MEMO

Onderwerp
Review ontwerp module

Datum
17-9-2018

Figure 1 Optie met berm/nieuwe sloot door huidige bebouwing

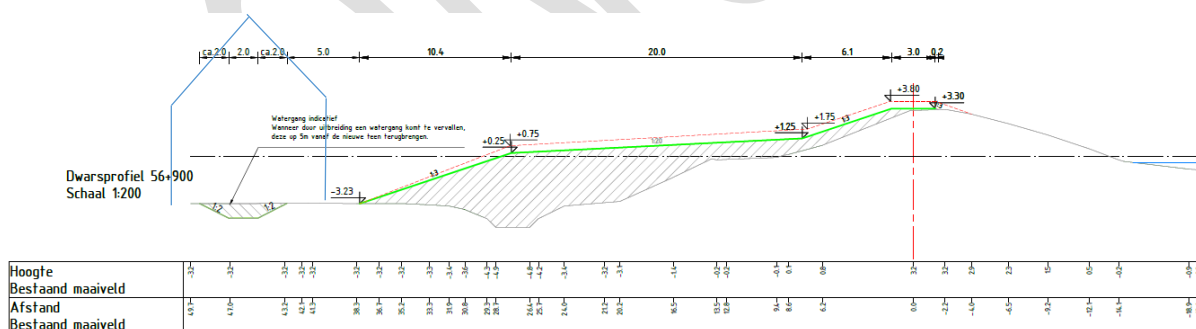
Onlangs is een technische review uitgevoerd door de commissie Review op het VKA (VO) module 3 (sectie 4). Uit deze review is ten aanzien van de zuidelijke oeverdijk (module 3, sectie 4) de vraag gesteld of er een haalbare, technische variant mogelijk is waarbij de binnenwaartse instabiliteit zonder damwand opgelost wordt, uitgaande van een voorlandconstructie aan de buitenzijde voor het hoogtetekort. Dit memo geeft antwoord op deze vraag.

Voorafgaand aan het MER is een variant beschouwd (Figure 1) waarin de binnenwaartse stabiliteit is opgelost middels een berm aan de binnenzijde in combinatie met een kruinverhoging voor het hoogtetekort. Deze variant is niet in het MER opgenomen omdat de binnenberm (inclusief te verleggen watergangen) niet ingepast kan worden in dit dijkvak in verband met de aanwezig bebouwing. Dit biedt (en bood) dus geen oplossing.

Op basis van bovenstaande analyse kan geconcludeerd worden dat het niet mogelijk is om – uitgaande van een berm aan de voorzijde voor het hoogtetekort – een maatregel in grond aan de binnenzijde toe te passen met een acceptabel ruimtebeslag ten opzichte van de aanwezige bebouwing. Daarbij neemt in alle gevallen het risicoprofiel voor de omgeving (schade) toe ten opzichte van het MMA.
